# **DIRECTION GÉNÉRALE DE L'ÉVALUATION ENVIRONNEMENTALE ET STRATÉGIQUE**

**Rapport d'analyse environnementale de la demande  
de soustraction de la procédure d'évaluation et d'examen  
des impacts sur l'environnement du projet de stabilisation  
de talus dans le secteur de la rue Simone-De Beauvoir et  
de la 150<sup>e</sup> avenue à Notre-Dame-de-l'Île-Perrot par la Ville de  
Notre-Dame-de-l'Île-Perrot**

**Dossier 3211-02-060**

**Le 13 décembre 2017**

FIGURE 4 COUPE-TYPE DES TRAVAUX DE STABILISATION À RÉALISER

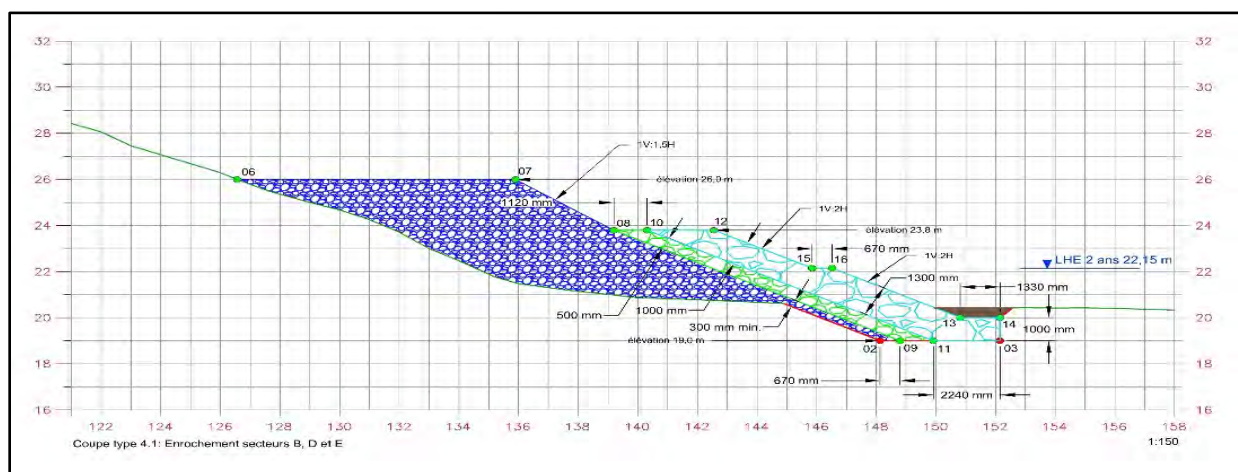
Les travaux consistent à mettre en place un poids et un contrepoids destinés à contrer les forces susceptibles d'amorcer un glissement de terrain. Une excavation sera effectuée sur toute la longueur visée, afin de créer une clé d'enrochement sur laquelle s'appuiera l'enrochement prévu. Aucune excavation ne sera effectuée dans le talus afin de ne pas altérer sa stabilité. L'enrochement sera déposé directement sur les sols en place. Une coupe-type des stabilisations à effectuer est présentée à la figure 4.

La dimension et la succession des calibres d'enrochements différeront selon les secteurs considérés. Ces paramètres ont été fixés par le SGG sur la base des relevés terrain effectués et des

analyses hydrauliques complétées par le MTMDET. Dans la mesure du possible, l'initiateur réutilisera les déblais sur la clé et l'enrochement. Puisque les rives sont utilisées par certains résidents et afin de leur redonner un aspect plus naturel, une bonne portion des enrochements sera végétée. Il est prévu que la partie au bas de l'enrochement soit végétée à l'aide de génie végétal, alors que le haut de la stabilisation le sera par plantation et ensemencement. Les travaux seront réalisés par segments consécutifs de 5 m. Tout sol qui sera excavé devra rapidement être remplacé par un autre matériau afin de conserver la stabilité des talus.

FIGURE 5 FORMATION D'UN GLISSEMENT DE TERRAIN

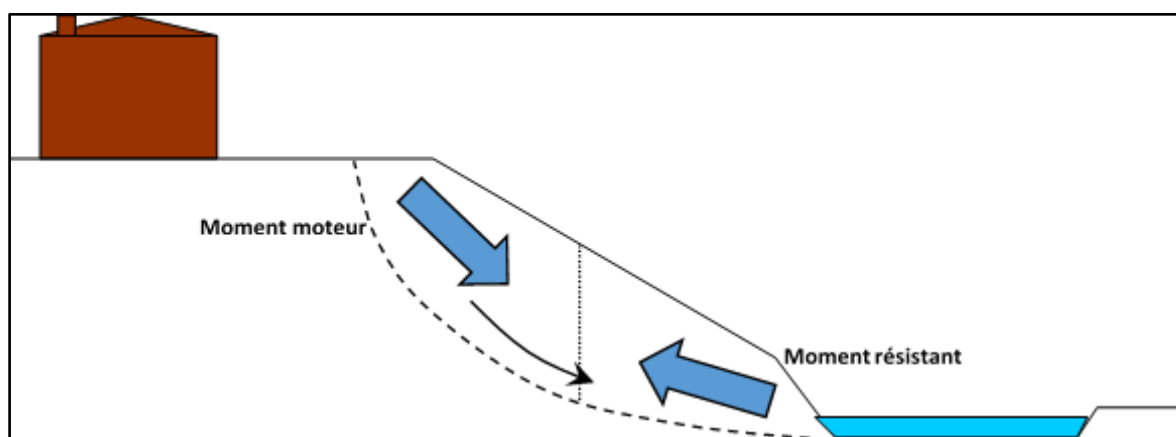
Un glissement de terrain fortement rétrogressif se produit lorsqu'il y a une rupture d'équilibre des forces dans une pente. Il s'observe lors d'une augmentation du moment moteur (ex. : l'ajout d'une structure en haut de talus) ou encore d'une diminution du moment résistant (perte de matériel en raison d'érosion ou d'excavation) (figure 5). Ainsi, pour éviter une telle rupture, l'aménagement de protection doit faire un contrepoids afin de contrebalancer les forces susceptibles de générer le glissement de terrain et éliminer l'érosion.

Dans le cas présent, le recours au mur poids serait une méthode inadéquate pour assurer la sécurité des lieux. Il permettrait d'éliminer l'érosion des talus, mais n'assurerait pas une résistance suffisante aux forces impliquées. Aussi, le MTMDET a fait valoir que les murs poids ont une durée de vie utile inférieure à celle des enrochements, nécessitent davantage d'entretien, sont coûteux et présentent une construction plus complexe.

Un mur poids pourrait néanmoins être érigé sur les sites à risque. Celui-ci devrait toutefois être mis en place en complément à une autre structure assurant le rôle de contrepoids et de poids. Compte tenu de la nécessité de superposer les méthodes, l'empiètement dans le milieu demeurerait similaire. Ainsi, il n'y aurait aucun gain à construire un tel aménagement.

L'option d'encastrer l'enrochement ou le mur poids dans le talus a également été abordée. Cette solution a toutefois été mise de côté en raison des excavations associées à une telle alternative. Puisqu'un glissement de terrain survient lorsque les forces dans le talus se déséquilibrent, il importe d'éviter toute intervention susceptible d'induire une telle modification. Afin de minimiser les risques, les travaux doivent être faits en remblai, en superposition aux matériaux déjà en place sans excavation dans le talus.

Compte tenu desdites forces en jeu, des prérequis nécessaires pour contrer ces forces et de l'expertise reconnue du SGG dans l'analyse et l'élaboration de solutions pour prévenir les glissements de terrain, les aménagements proposés apparaissent justifiés et adaptés à la situation.
